Flytec 6020 / Bräuniger IQ Competino+

Notes de mise à jour du logiciel

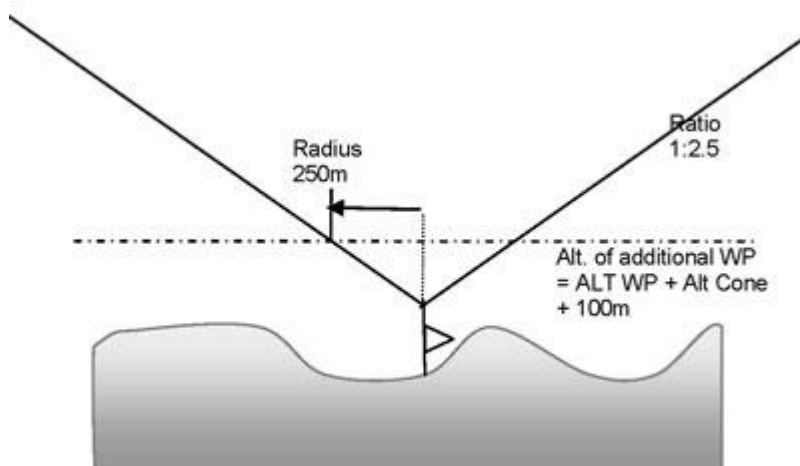
- Support des modules GPS différents
- Correction de près thermique, réglage son descente en pieds par minute
- retour rapide du mode menu
- SW Version caractère dans le fichier IGC
- Acoustique supprimée lors de la désactivation. Cela résout le problème de l'acoustique aléatoire après avoir éteint.
- Fichier journal sur carte SD
- CESS Support conique
- This test version includes the ability to define the new conical end of speed section (CESS). In this version it is possible to set the second to last waypoint in the Competition Route as a CESS cone. The cone is defined with the default slope ratio of 1:2.5 and the radius of the truncated tip at the elevation plane of the waypoint (based on the waypoint altitude as entered in the waypoint list). As shown below:

- It has come to our attention that the PWC failed to inform us that it is allowable to define a CESS where the tip of the cone is floating above the ground. For this reason, please follow the procedure below to enter such a CESS. Once the CESS concept is fully defined and codified, Flytec will of course, create an easier method to define a "floating CESS" in the instrument.

- At the moment, the best way to define a floating CESS in the 6030:
 - 1- duplicate the waypoint to be used for the CESS but with the altitude set to the altitude of the CESS tip plus 100m

- 2- set the CESS radius in the Competition Route to 250m (which equals to the cone ratio of 1:2.5). If a different slope is used then the radius will need to be adjusted appropriately (i.e., $100 * \text{slope}$)

- As an example from the first practice task: The cone was defined with the tip at 50m AGL or 231m MSL and ratio 1:2.5. In this case you must make a new waypoint (with the same coordinates) with altitude set at $(231\text{m} + 100\text{m} = 331\text{m})$. Then set the radius to 250m and the ratio to 2.5 when setting the parameters for the CESS in the Competition Route.
